**Vyjádření architekta k výkresové dokumentaci 17-019-5\_1 sloupové vitríny Geologický pavilon**

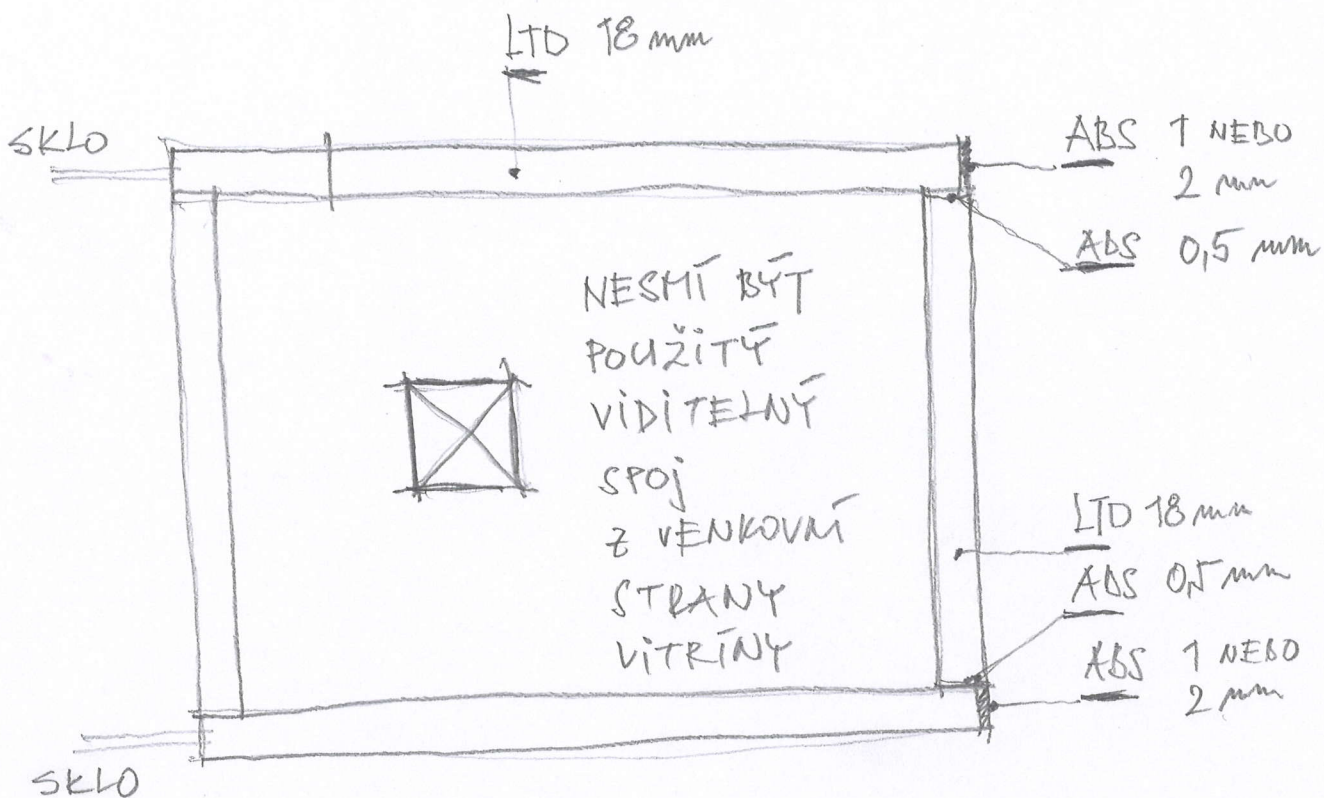
Úprava provedení rohu vitríny je možná bez použití rohového Al-profilu, za předpokladu, že bude použitý rohový spoj dle nákresu.

Je možné zaměnit lakované sklo sklem s polepem.
